Gamma H&C	Modello SOLISTA	N° I.T. 02_2017
Matricola 70710759	Oggetto Ottimizzazione allineamento sgancio bicchieri - traslatore bicch.

Ottimizzazione dell'allineamento tra lo *sgancio bicchieri* ed il rispettivo *traslatore bicchieri*.

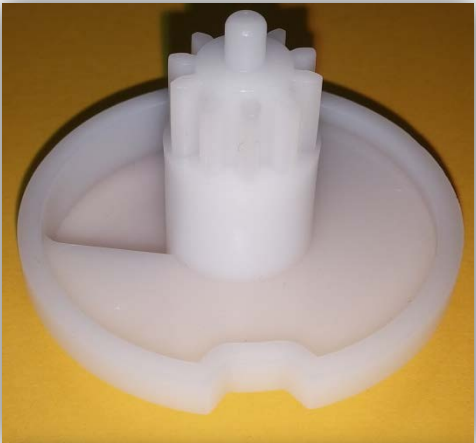
È stata modificata la geometria della *camma traslatore bicchieri* e della *leva comando traslatore*. I **nuovi** particolari sono distinguibili dai **pre-modifica** per il colore.

Camma traslatore bicchieri *nuova*
Codice a ricambio: **260820**

Camma traslatore bicchieri *pre-modifica*
Codice a ricambio: **0V2545**
